改善箇所説明図

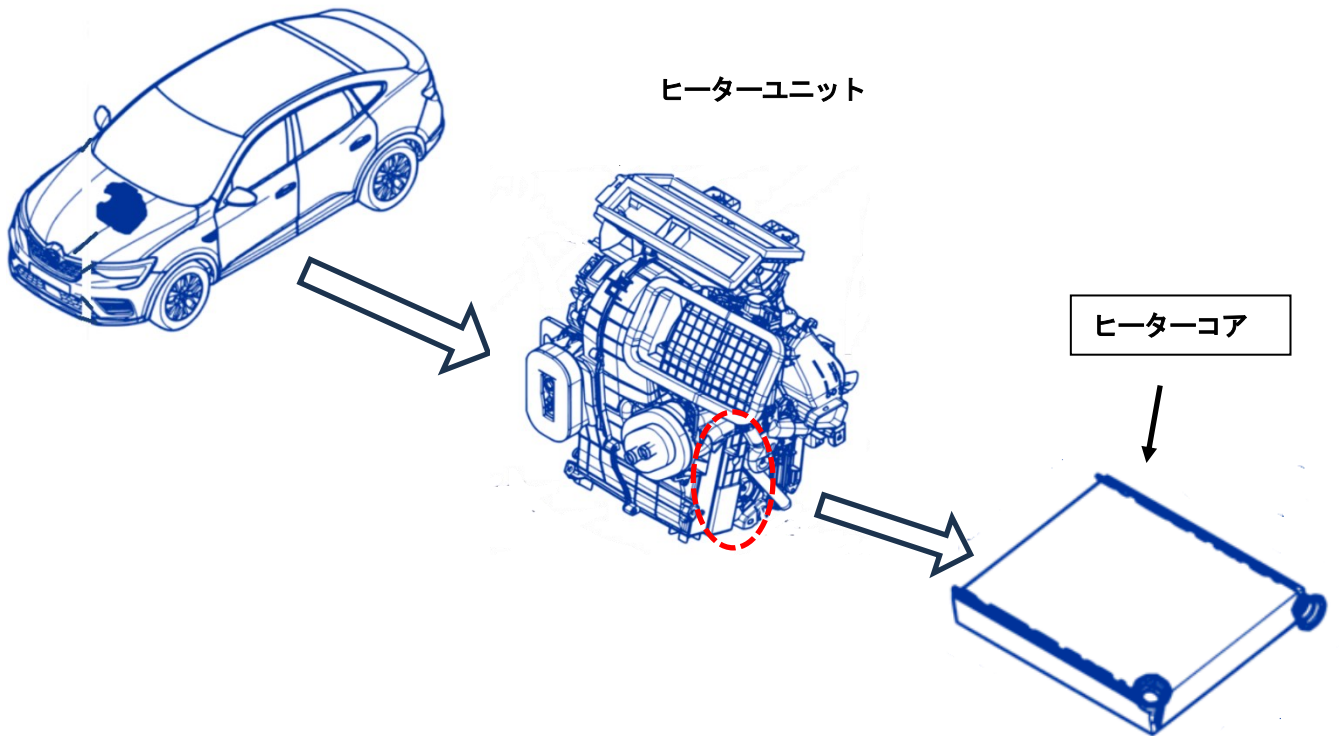
原動機の冷却水において、冷却水精製時の作業指示が不適切なため、冷却水路内に不純物が生成されて車室内の暖房に用いるヒーターコア内部に詰まりが生じることがある。
そのため、そのまま使用を続けると、加熱された冷却水が流れにくい状態となって、
最悪の場合、暖房及びデフロスタ機能が低下するおそれがある。

全車両、冷却水を良品に交換する。また、暖房機能を点検し、吹き出し口の送風温度が十分に温まらない場合は、ヒーターコアを洗浄または交換する。

右Bピラー下部、車体番号付近に白ペイントを塗布する。
